**Avis délibéré  
de la Mission régionale d'autorité environnementale  
Provence-Alpes-Côte d'Azur**

**sur le projet de création de parc photovoltaïque au sol, au lieu-  
dit "Les Puits" à Piolenc (84) - Permis de construire**

**N° MRAe  
2022APPACA2/3003**

Avis du 5 janvier 2022 sur le projet de parc photovoltaïque au sol, au lieu-dit "Les Puits" à Piolenc (84) - Permis de construire

Figure 3: Cartographie synthétique des enjeux sur la biodiversité, source : étude d'impact

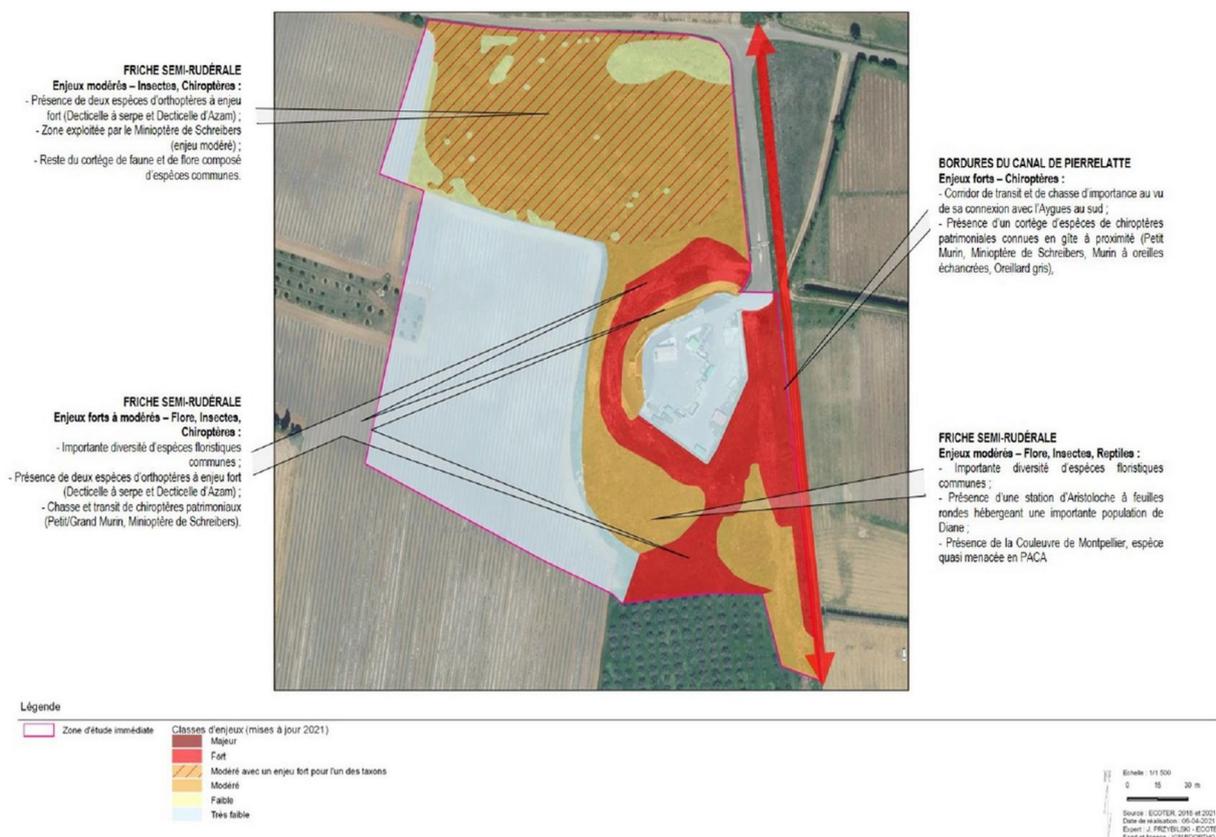
D'après l'étude d'impact, les impacts bruts du projet sont d'un niveau « très faible » au droit du canal de Pierrelatte et « modéré » au droit des friches entourant la déchetterie. Au regard des mesures de réduction et d'accompagnement proposées qui seront « également bénéfiques aux continuités écologiques », il est conclu qu'aucune mesure spécifique ne sera nécessaire à la préservation des continuités écologiques locales.

**La MRAe recommande d'indiquer, parmi les mesures de réduction et d'accompagnement, lesquelles sont « bénéfiques aux continuités écologiques » et d'expliquer comment elles y contribuent, en particulier pour les chiroptères et les oiseaux.**
